Leiðrétt bókun, Bústaðahverfi - breyting á skilmálum deiliskipulags

Tillaga að breytingu á skilmálum deiliskipulags vegna svala í þaki

Bústaðarhverfi

5.1.1 Hækkun þakhæðar og svalir í risi

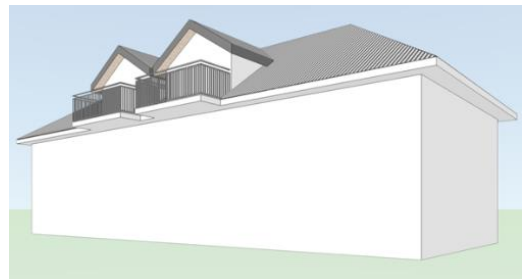
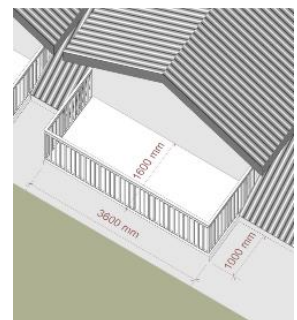
Í þeim tilfellum sem svalir koma út frá kvistum þaka húsa í Bústaðahverfi sé það gert með þeim hætti að flötur þakkants og form svala myndi eina heild, sjá skýringarmyndir.

1. Flöturinn með brún skal vera algjörlega sjónrænt samhangandi, óháð því hvaða aðferð er notuð við smíði svalanna.
2. Fyrsti kostur er að staðsteypa svalagólf þannig að það falli að fullu saman við steyptan þakkant. Sé það ekki talinn fýsilegur kostur og annað burðarkerfi valið þá skal gengið þannig frá að klæðning framan á og neðan á þakkanti sé algjörlega samhangandi með svölum og brún svala.
3. Frágangur á þakkanti eftir breytingu skal undirstrika hugmyndina um samhangandi kant og svalagólf. Mælt er með því að yfirborðsfrágangur sé með múr eða múrkerfi máluðu í lit

viðkomandi húss. Sé frágangur með plötuklæðningu skulu útlit og samskeyti klæðningar teiknuð sérstaklega af arkitekt með það að markmiði að tryggja sé að uppröðun og samskeyti klæðningar falli vel að myndbyggingu útlita húsanna.

4. Sýnilegur burður, eins og súlur eða skástífur, undir svalagólfi skal ekki leyfður, heldur skal burður leystur með öðrum hætti samkvæmt forskrift burðarpolsverkfræðings.
5. Handrið skal vera stálhandrið úr galvanhúðuðu efni með finlegum útfærslum sem falla vel að stílmabili húsanna.
